太保家园·三亚国际乐养中心

报批方案与实施方案对比

建设单位：太保健康管理（三亚）有限公司
编制单位：上海市建工设计研究总院有限公司

2025.03

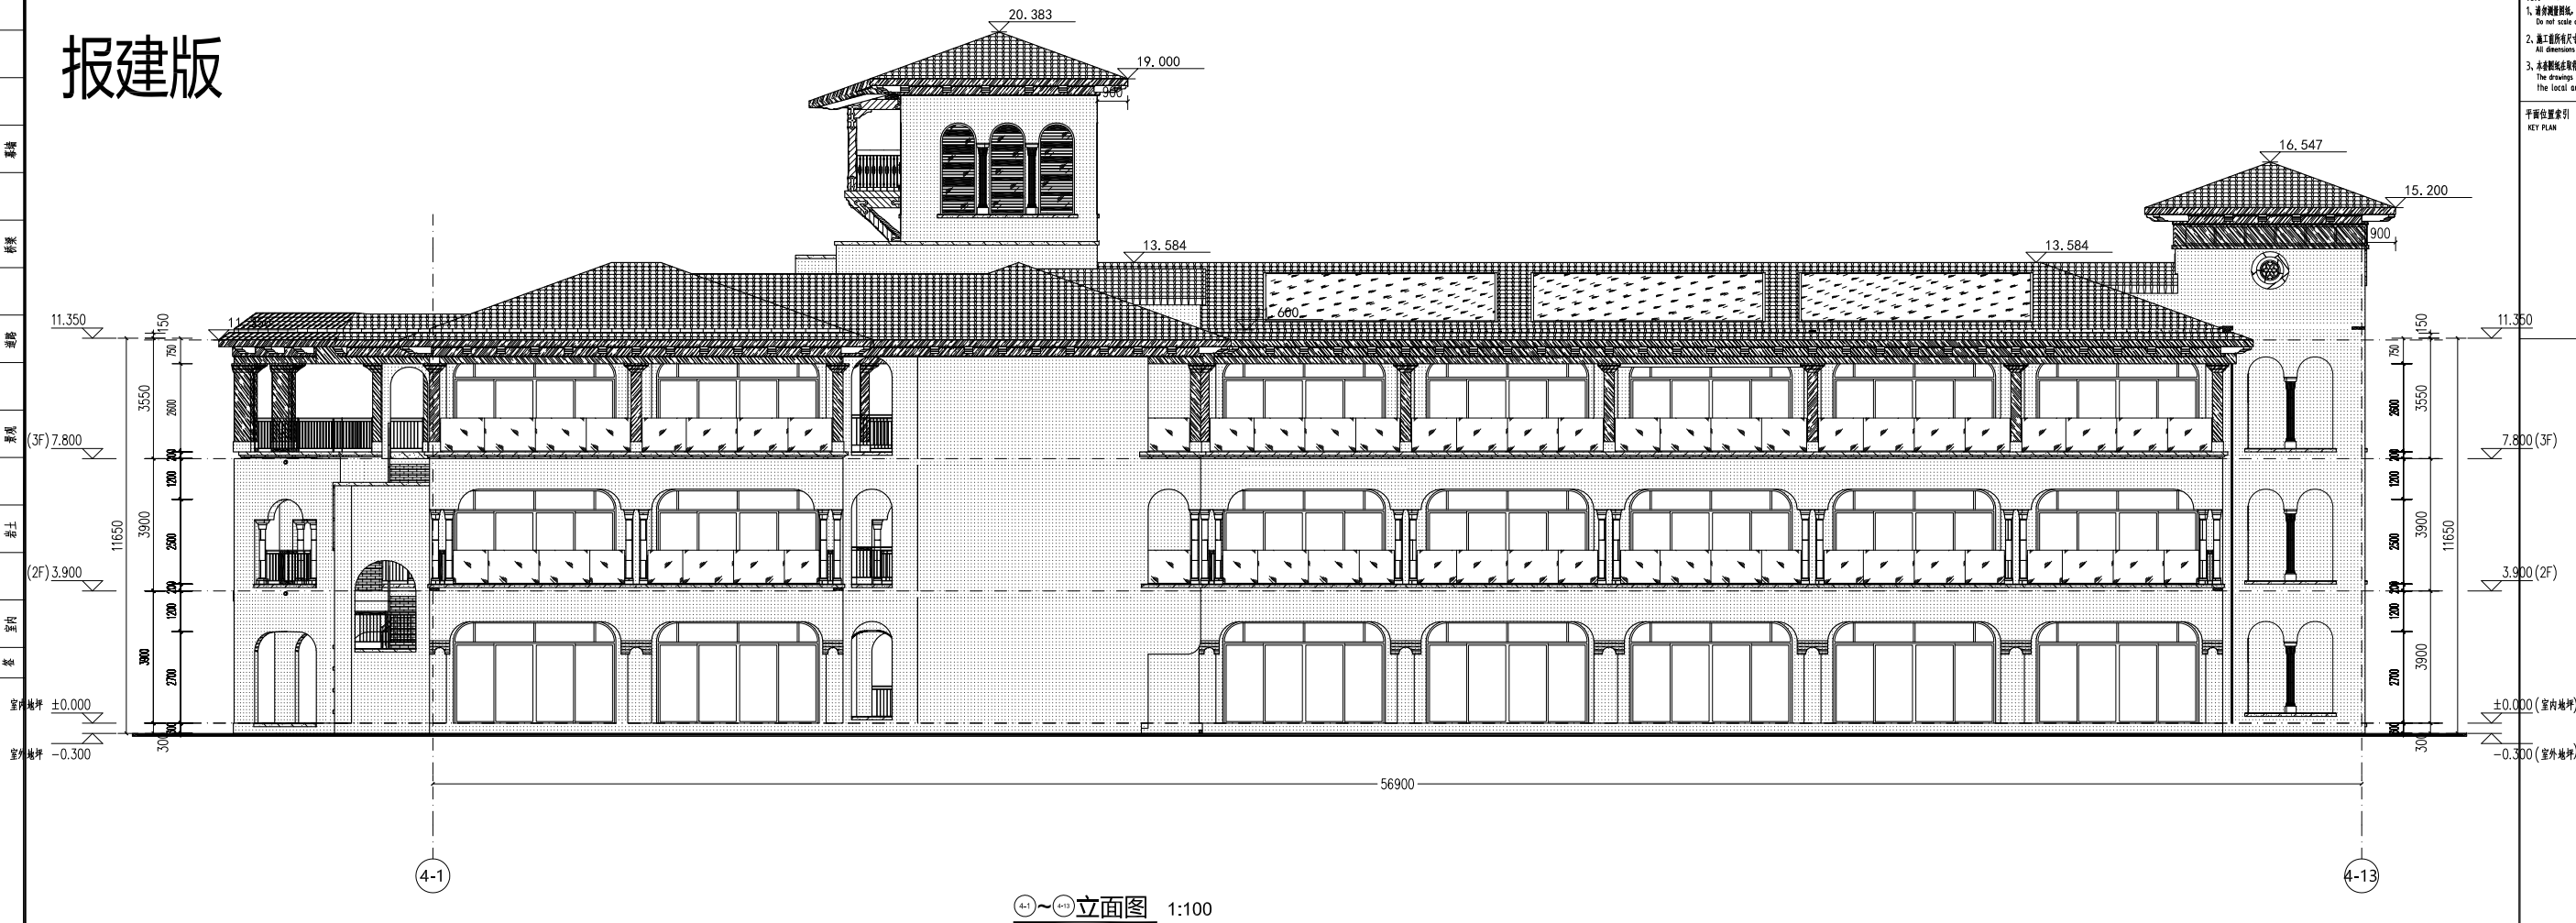
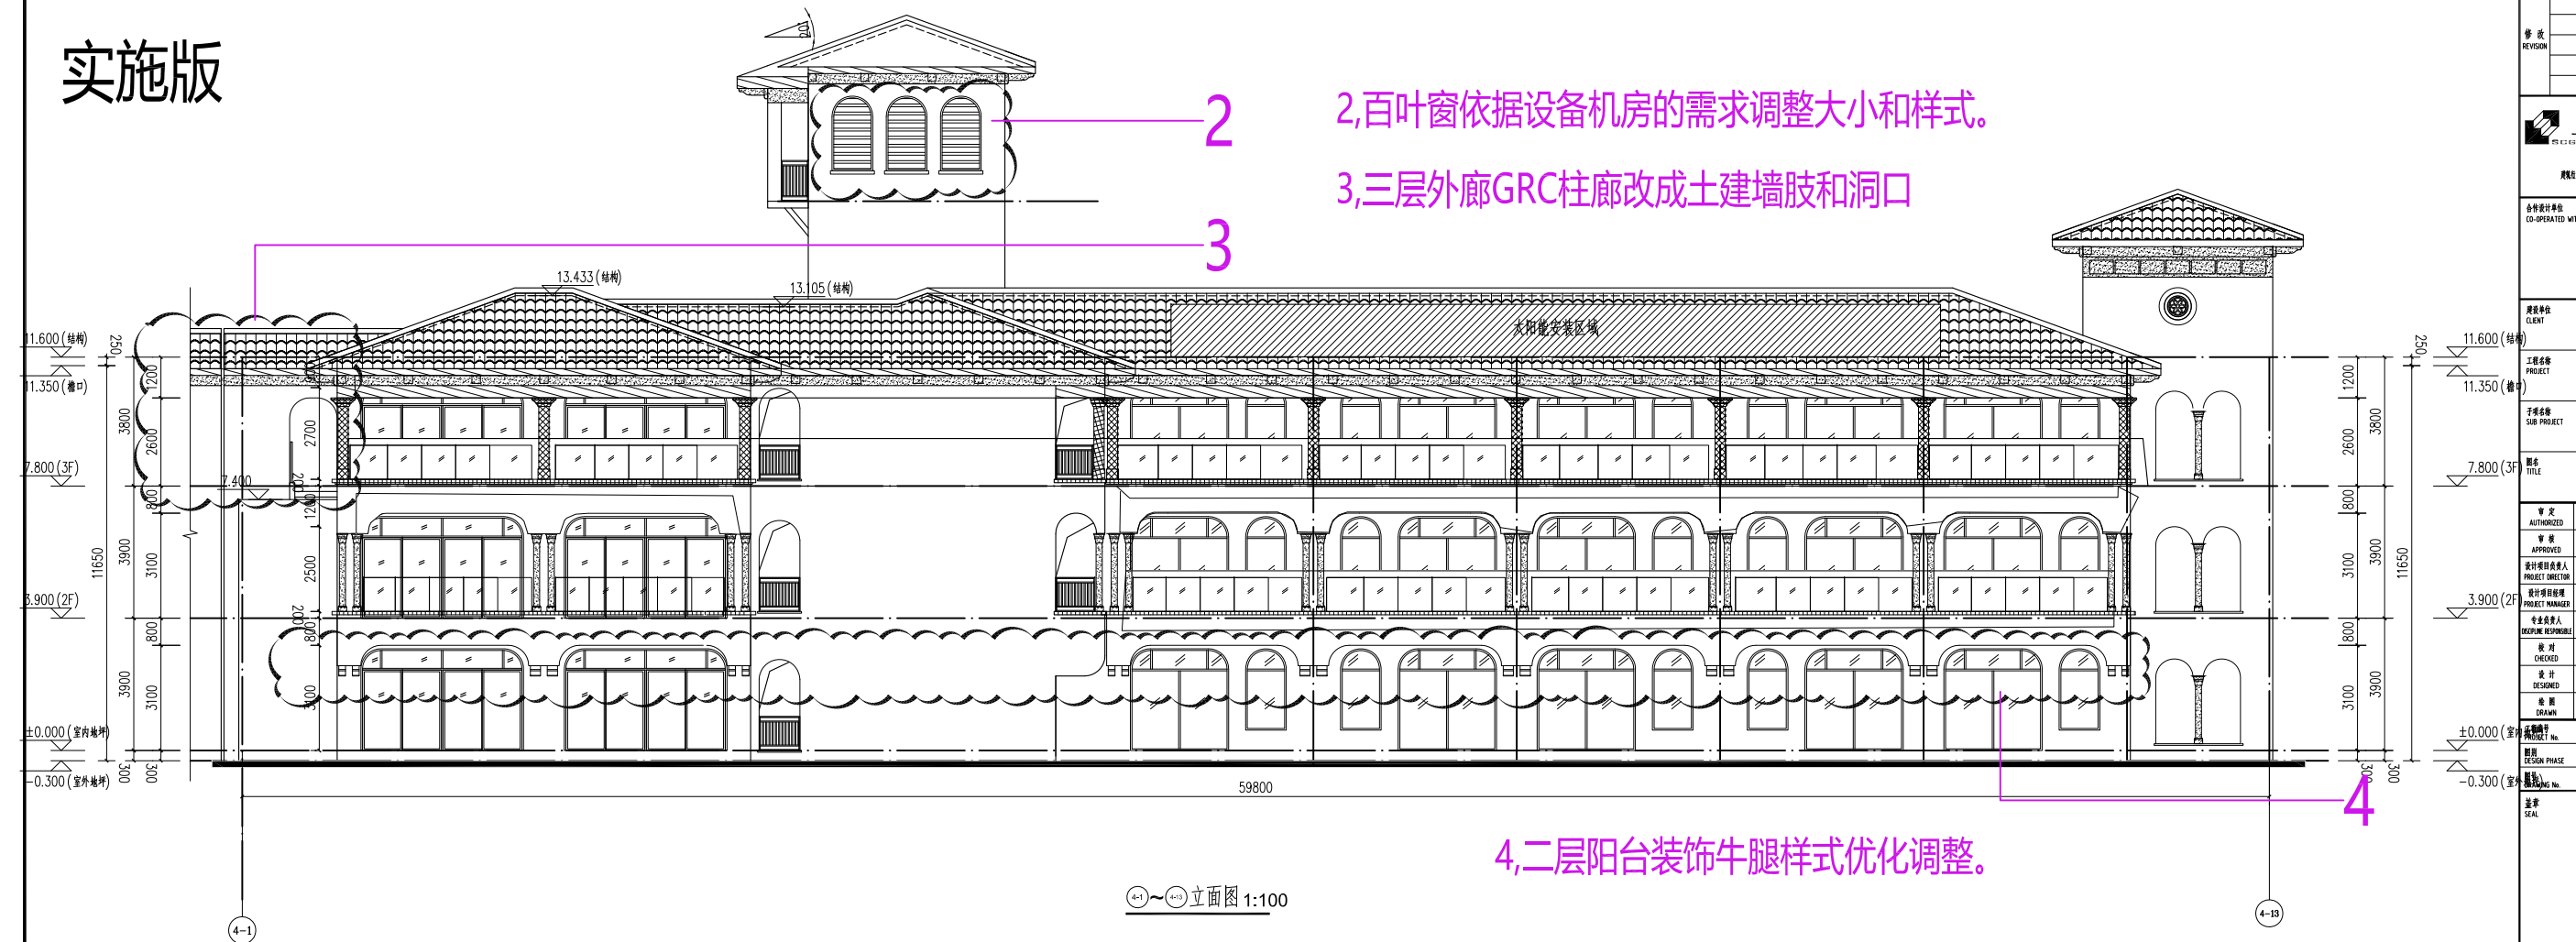
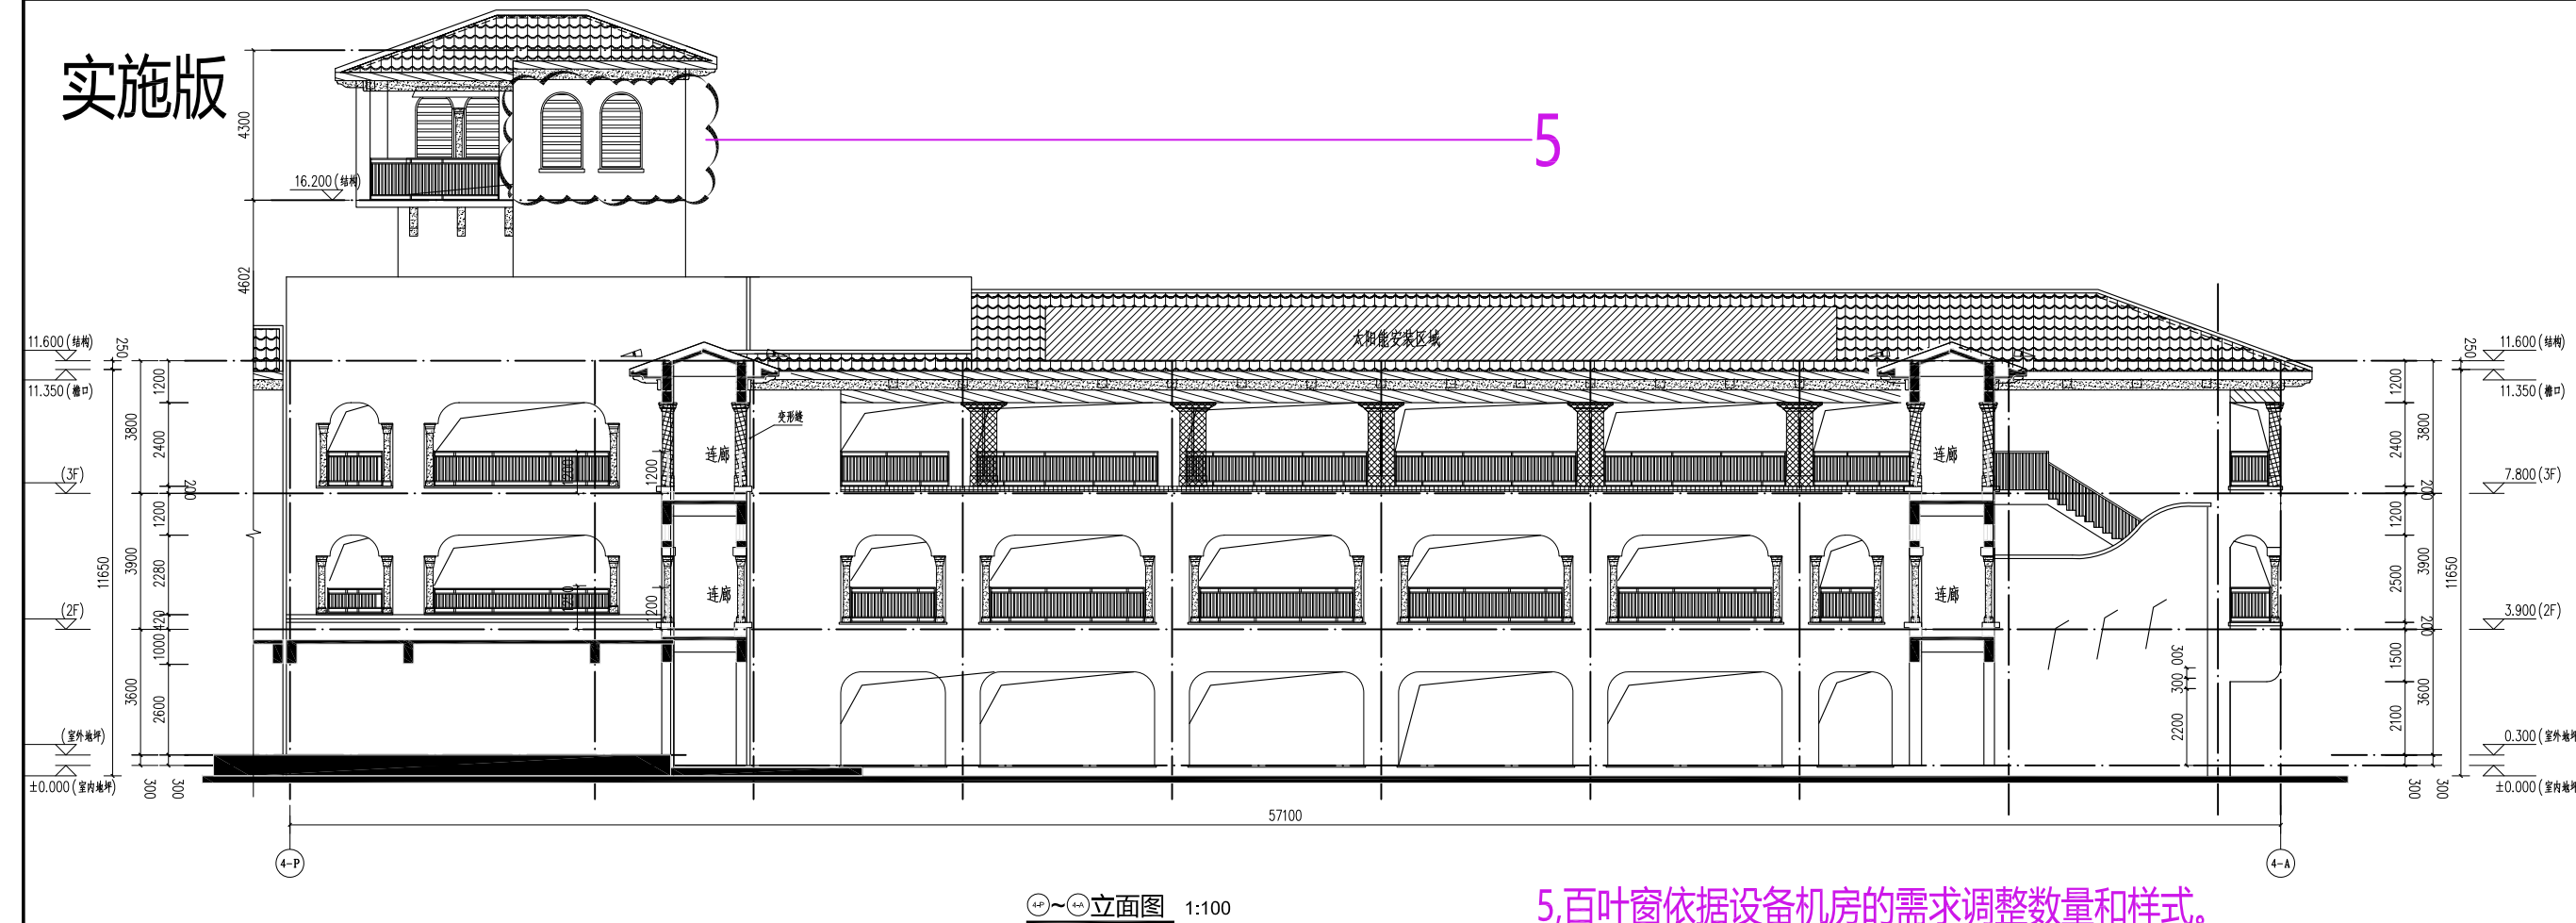
5,百叶窗依据设备机房的需求调整数量和样式。

①-②立面图 1:100

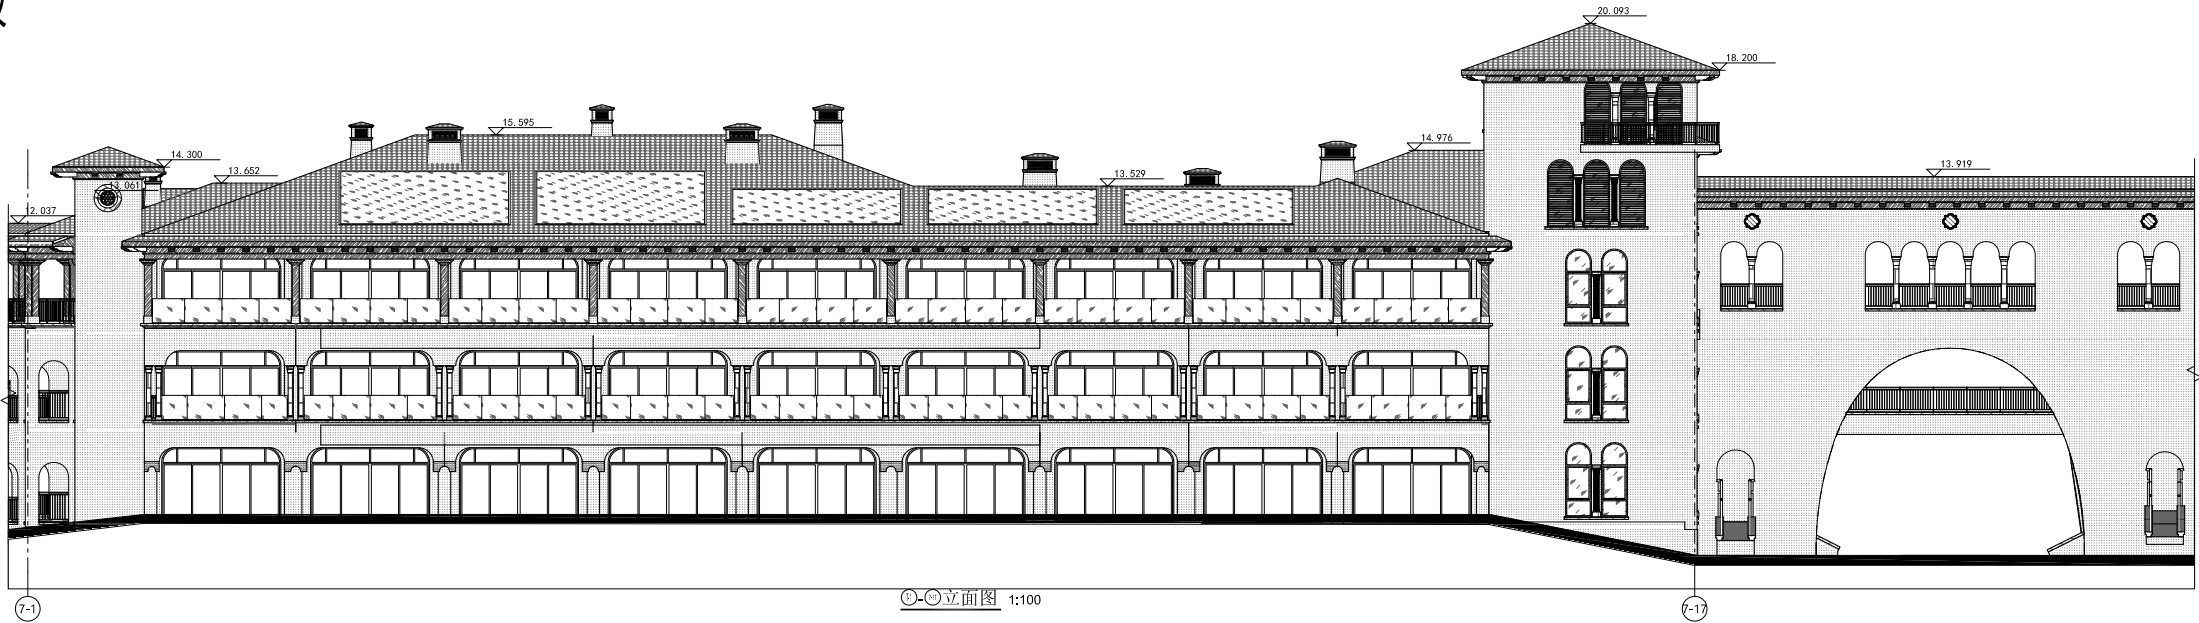
- 1,优化排风烟囱位置及样式。
- 2,依据实际计算需求,调整太阳能安装位置及面积
- 3,为满足功能需求,增设了洞口。
- 4,外立面优化,二层阳台装饰牛腿样式优化调整。
